Grunnundersökelse for gangvei ved Kværner Brug.

**GANGVEI MELLOM ENEBAKKEVEIEN OG KVÆRNERVEIEN**

Sak  
KVÆRNER BRUG ADKOMST TIL KONOWSGT. 64

KVÆRNER BRUG 1/5	Målestokk 1:500	Tegn. d. 8/7-52
Ny gangvei.	1:200	
Grunnundersøkelser.	Erstatning for	
NORSK TEKNISK BYGGEKONTROLL		2233.
Oscars gt. 46 b - Oslo		Erstattet av

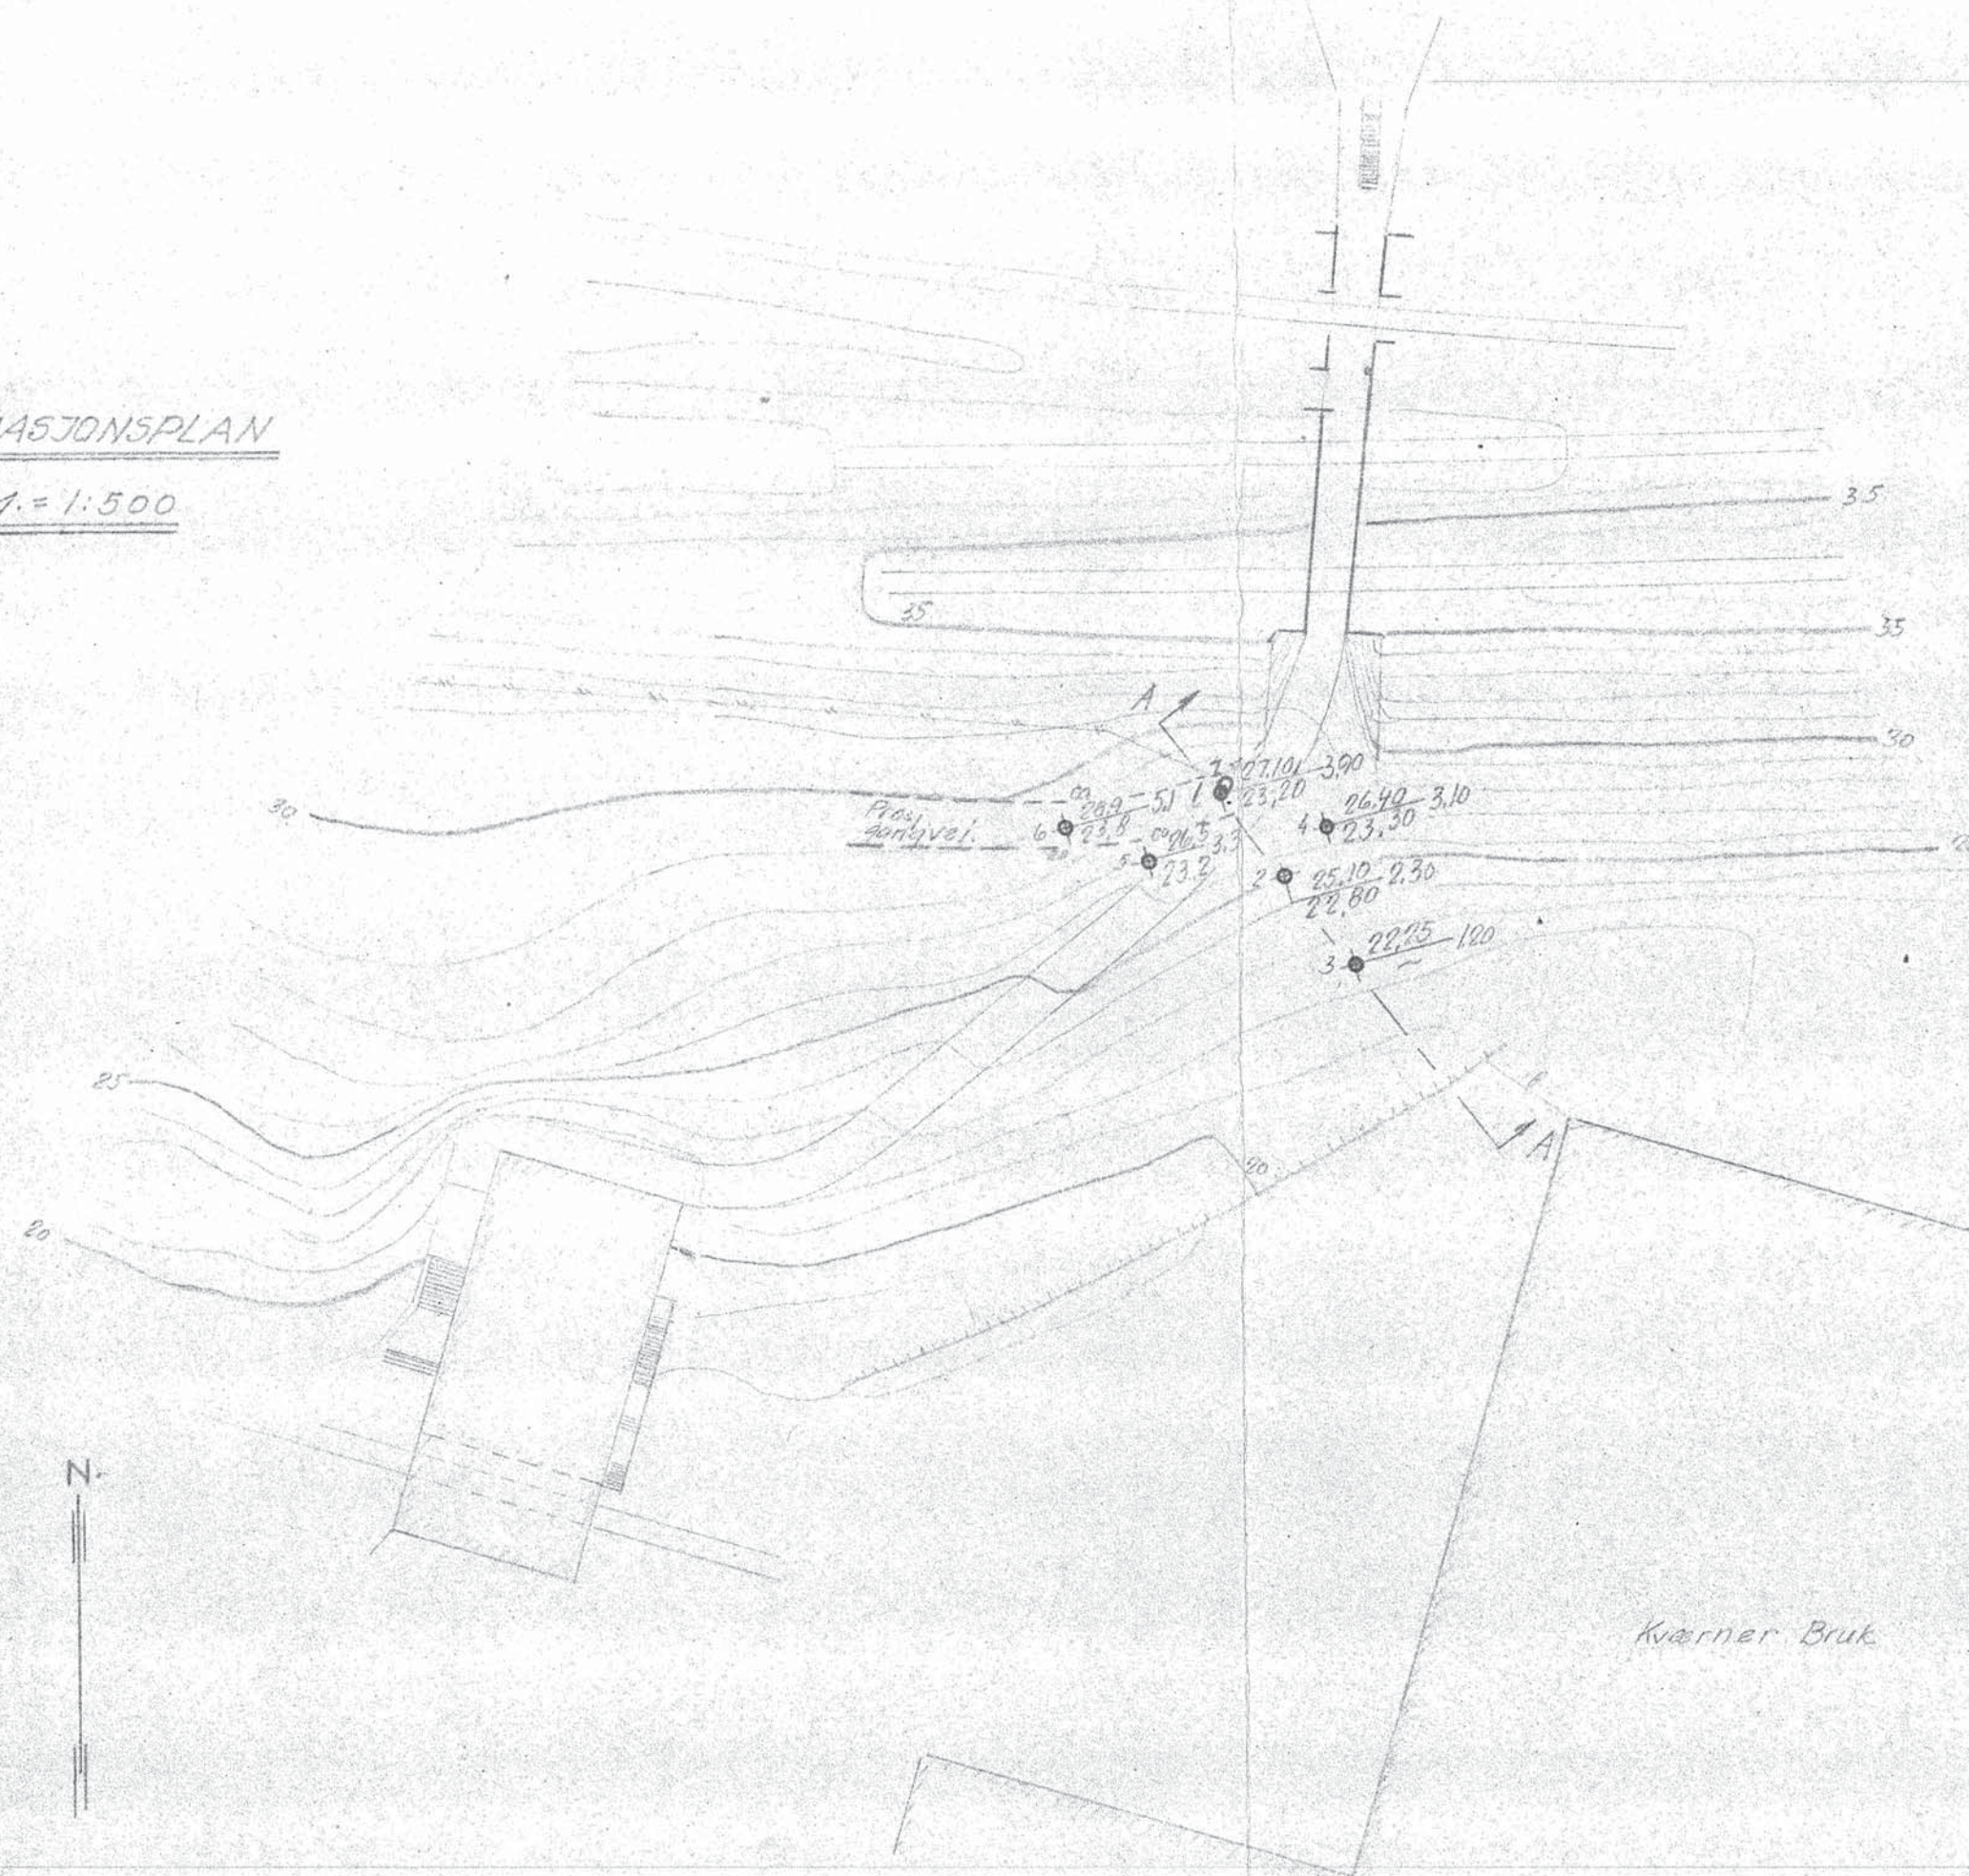
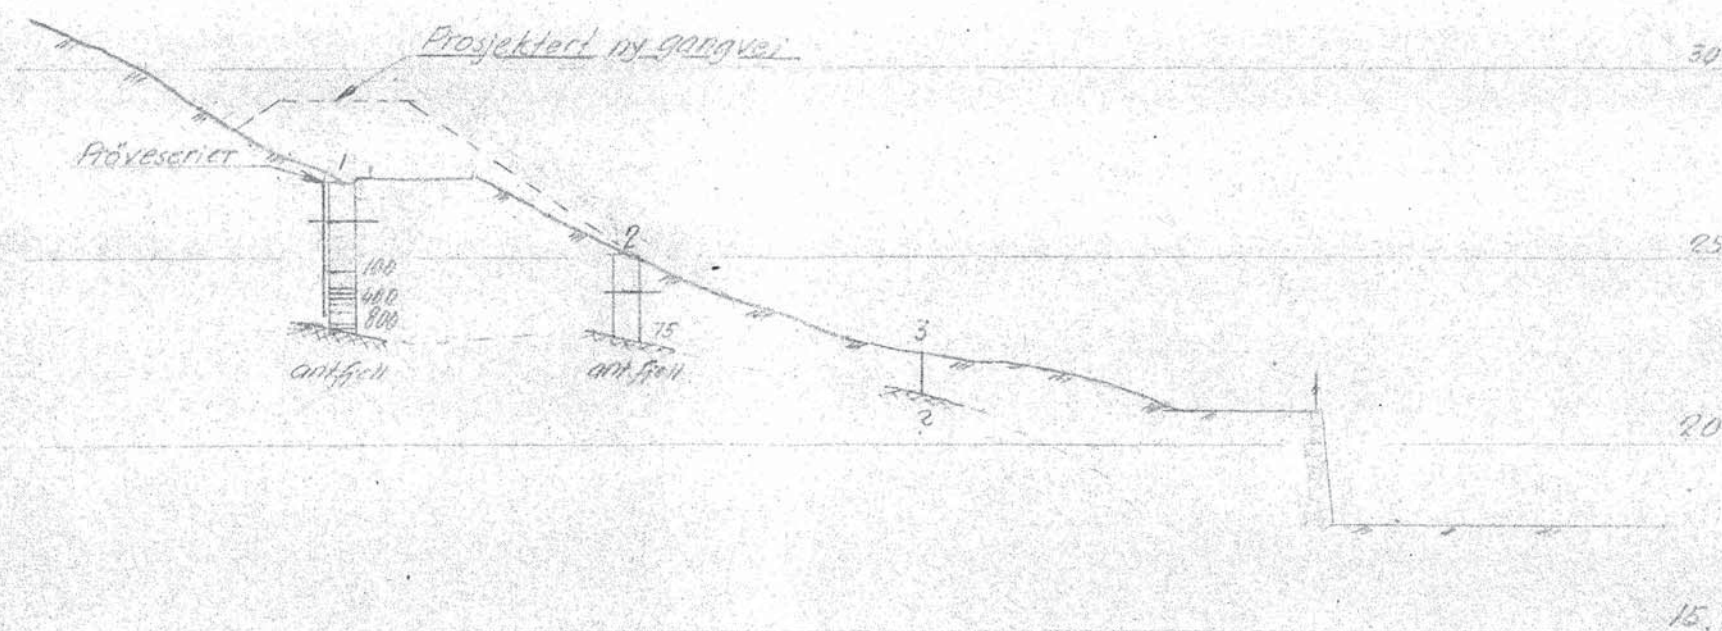
För Hovedstyrettar endelig standpunkt til omlegging av gangveien med en påfylling på ca. 2,1 m ved keglefoten og ca. 1,4 m ved søndre ende av landkarfundamentet således som de mottatte tegninger viser, ønsker man at der foretas en grunnundersøkelse. Da Statsbanene for tiden ikke har folk disponible til dette arbeide, må De engasjere et privat firma. Vedkommende som får oppdraget kan henvende seg til Statsbanenes geolog, Storgaten 33 for å få rede på hvordan Statsbanene ønsker oppdraget utført.

Hovedstyret har intet å bemerke til den foreslåtte forandring av fremføringen av gangveiens vestre del, dog med forbehold om at jernbanen har adgang til å legge gangveien etter reguleringsplanen, dersom forholdene senere krever det.
